本庁舎（行政棟）の耐震性能調査への疑問

齋藤幸雄

2019.10.22

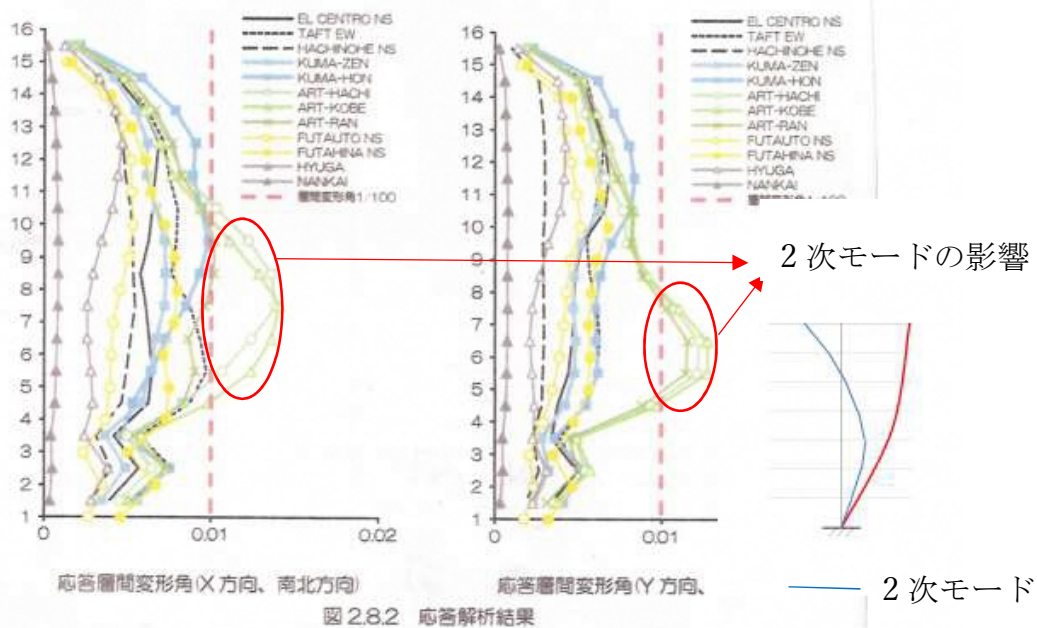
一) では 1.55 秒であり、原設計の固有周期自体が評定シートと異なっている。原設計が 1.55 秒とすると今回の計算値との間で 0.13 秒の差があり、剛性評価では 17% 程度の違いがあることになりほぼ同様の値とはとても言えず、応答にも影響を及ぼすためその原因を明らかにする必要がある（耐震性能を検討する上で、建物の固有周期は極めて重要な指標である）。

評定シートの値と原設計が異なっている原因についても明確にする必要がある。
でないと、計算・解析の信頼性が根本から疑われる。

（計算方法は原設計当時と現在では基本的には変わっていないが、計算仮定によっては結果に違いが出ることがある。しかし、Y 方向は完全に一致しているのに X 方向で大きく異なるのは大きな問題である。）

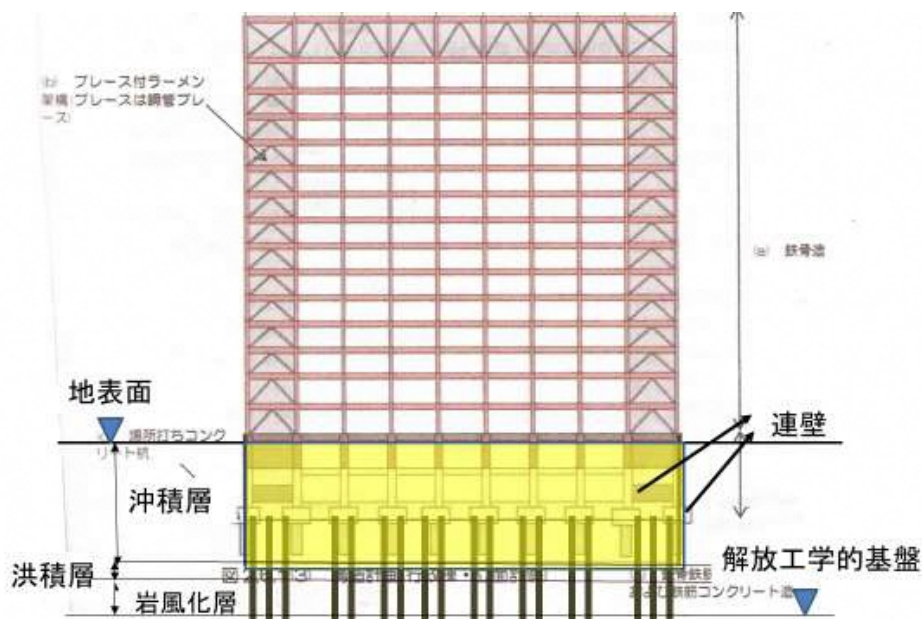
これは、敷地地盤における常時微動調査の結果、表層地盤の卓越周期が 0.49~0.50 秒（各層の S 波速度からの計算でも 0.48 秒程度）であり、建物の 2 次固有周期（0.57 秒、0.52 秒）に非常に近いたため、2 次モードの影響が大きくなっていることが原因であると推定できる。

- この地盤の卓越周期は、杭等が何もない自然地盤のもので、本庁舎の地下構造・基礎（下図）の影響を考慮すると、恐らく卓越周期はかなり短くなり（例えば 0.3 秒）、建物の 2 次固有周期に大きな影響を与えることはなくなると考えられる。
（表層地盤での増幅率も小さくなる可能性が大きい、これを考慮しなくても、応答値が 1/100 以下に収まる可能性が大きい）
